ID odp owie dzi	Droga rowerowa na odcinku ul. Sudeckiej - Wyzwolenia - Pelplińskiej	ODPOWIEDŹ ZDMIKP
167		
198		
238		
266		
291		
482	Niezbędna dla uzupełnienia sieci rowerowej i bezpieczeństwa rowerzystów, honorowa oraz priorytetowa jest również uzupełniająca ścieżka na ul. Sudeckiej	OGÓLNY GŁOS W KONSULTACJACH - pozytywny
493		
741		
803		
959		
1158	Jeżdżę zarówno samochodem jak i rowerem. Kolejne ścieżki rowerowe to marnotrawione pieniądze. Przecież Wasze "inwestycje" nie poprawiają organizacji ruchu, nie zwiększają przepustowości. Polegają na wymalowaniu, podzieleniu tego co już istnieje. A rowerzyści i tak jeżdżą wszędzie, pomimo wydzielonych ścieżek rowerowych. Nawet na przejściach dla pieszych potrafią wjechać w pieszego, ponieważ uważają, że wszędzie mają pierwszeństwo. Spotkało mnie to osobiście. pomimo ścieżek dla rowerów na Bielawach, rowerzyści I TAK JEŹDŻĄ ULICAMI!!!!!!!!!!!!!!	Ruch rowerowy w mieście jest coraz większy, mieszkańcy zmieniają swój główny środek transportu z pojazdów na rowery. W związku z tym ZDMiKP ma bardzo dużo wniosków o zapewnienie ciągłości dróg rowerowych. Rowerzystę, podobnie jak każdego innego uczestnika ruchu drogowego, obowiązują przepisy.

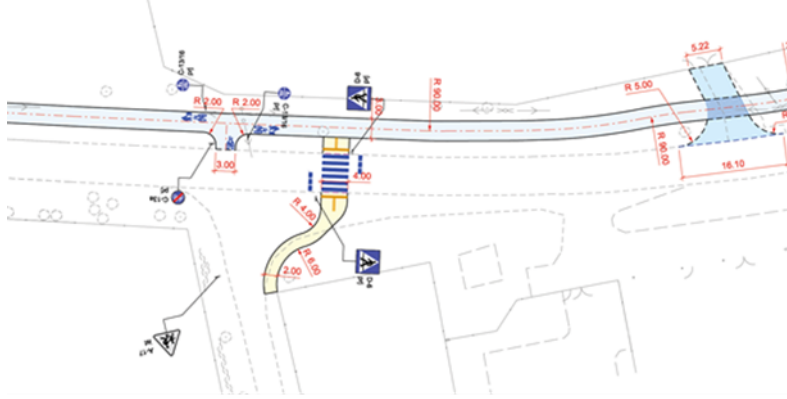
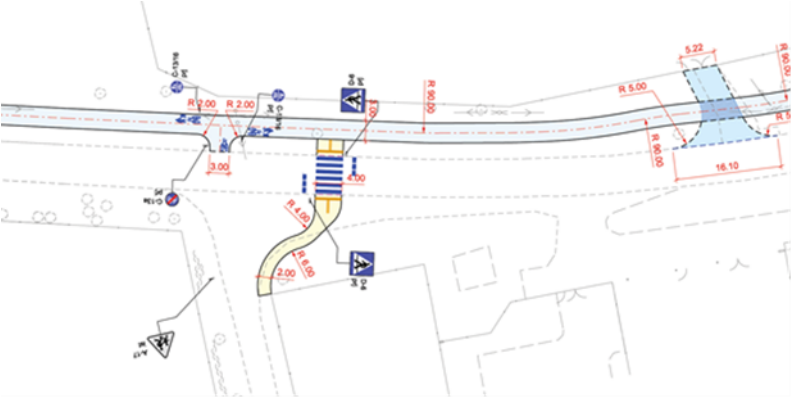
1. Bardzo niebezpieczne z punktu widzenia brd rozwiązanie przejazdu dla rowerzystów (dołączonego do przejścia dla pieszych) przez 3 pasy ruchu na ul. Pelplińskiej (początek opracowania, przy pętli autobusowej). Już w stanie istniejącym samo przejście stanowi bardzo niebezpieczny element infrastruktury z uwagi na przystanek autobusowy na jezdni. Bezpośrednio za przejściem (jadąc od centrum) zatrzymuje się autobus na pasie przeznaczonym do ruchu autobusów. Pojazdy jadące od strony Strzelec nie widzą pieszych wkraczających na jezdnię. Dochodzi tam o wielu konfliktów ruchowych i gwałtownych za hamowań. Dodając tam przejazd dla rowerzystów jeszcze podnosimy ryzyko z uwagi na dynamikę rowerzystów. Czy w ramach zmian w organizacji ruchu nie warto odsunąć przystanek od przejścia bądź przejście od przystanku? Oczywiście piesi wysiadający z autobusu, aby nie przechodzić bezpośrednio za nim, musieliby być "zmuszeni"/naprowadzeni na przejście za pomocą np. wygrodzenia. Sytuacja na dziś już jest dość niebezpieczna, a jest to idealny moment by ją poprawić.

Ad 1. Wprowadzono zmiany.

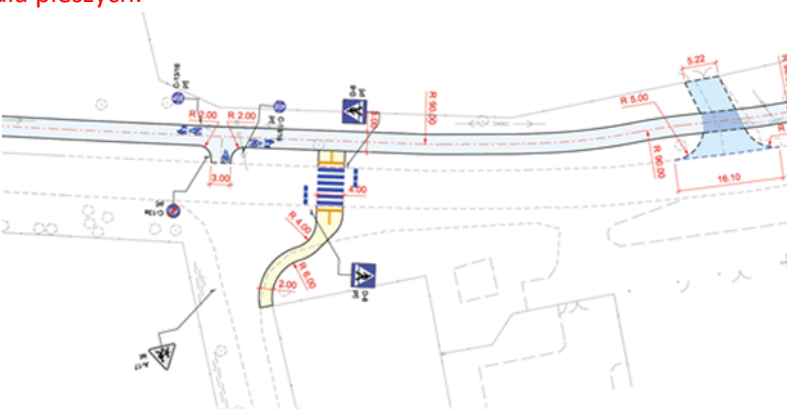
2. Brak odpowiedniej widoczności na przejeździe na rowerzystów (istniejącym przejściu dla pieszych) za łukiem poziomym (za skrzyżowaniem ul. Pelplińskiej z ul. Wyzwolenia) jadąc od strony centrum. Po lewej stronie znajdują się drzewa, która obecnie ograniczają widoczność. Należałoby przemyśleć kwestie poprawy widoczności (przeniesienie przejścia/przejazdu bliżej skrzyżowania, likwidacja zadrzewienia).

Ad 2. Wprowadzono zmiany, skorygowano układ. Ponadto, zostanie zastosowany zabieg podkaszania drzew na łuku.

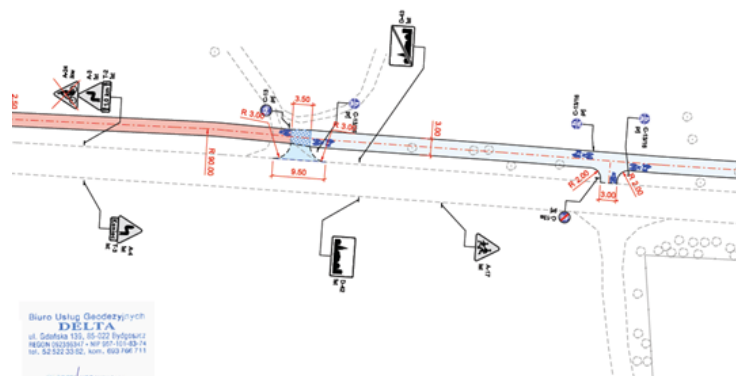
8. Dodatkowe dwa przejazdy dla rowerów i przejścia dla pieszych na skrzyżowaniu Wyzwolenia/Pelplińska mogą być aż nadto wypadkowe. Dlatego uprasza się o rondo w tym miejscu. Ewentualnie przeniesienie przejazdu/przejścia przez ul. Wyzwolenia w ciągu DW256 na dalszą odległość od samego skrzyżowania - np. przed północnym łukiem drogi. Ponadto rosnące tu drzewa będą ograniczały widoczność dla jadących ul. Wyzwolenia od strony Starego Fordonu na zbliżających się pieszych/rowerzystów do tego przejścia/przejazdu. Oprócz tego często jeżdżące tędy "TIRy" z naczepami i tak będą zastawiały to przejście/przejazd próbując wyjechać z podporządkowanego wlotu skrzyżowania.

Ograniczenia finansowe nie pozwalają na realizację tak dużej inwestycji jak budowa ronda. Odgięcia niektórych relacji pod przyszłą inwestycję wyglądałoby niezrozumiale, podczas gdy istnieje możliwość prowadzenia relacji na wprost. Docelowa przebudowa skrzyżowania pod budowę ronda wraz z kompleksowym połączeniem z projektowaną obecnie koncepcją infrastruktury rowerowej wykonamy, uzyskując w przyszłości środki przeznaczone na tak rozległą inwestycję.

Po weryfikacji widoczności na dojeździe od Starego Fordonu rzeczywiście drzewa są w tym obszarze dlatego zastosujemy zabieg cięcia pielęgnacyjnego oraz wprowadzimy ograniczenie prędkości do 40 km/h. Natomiast przejście i przejazd na południowym wlocie ul. Pelplińskiej ma zapewnioną widoczność.

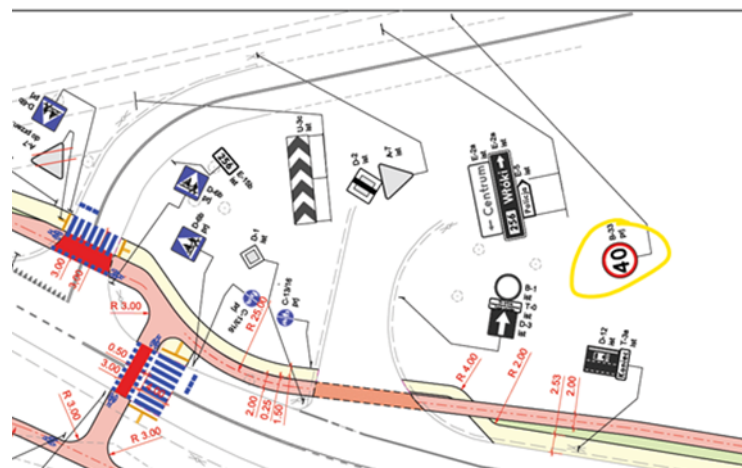
7. CPR szerokości 3m na ul. Sudeckiej powinien być poprowadzony do ścieżki spacerowej na tzw. górę Wilandta - czyli o ~50m dalej w stronę granicy miasta (mniej więcej do znaku D-43, w miejsce gdzie przewidziano 3,5m przejazd przez projektowany DDR).

Ad 7. Zostanie uwzględniona postulowana zmiana poszerzenia ciągu na długości do zjazdu.
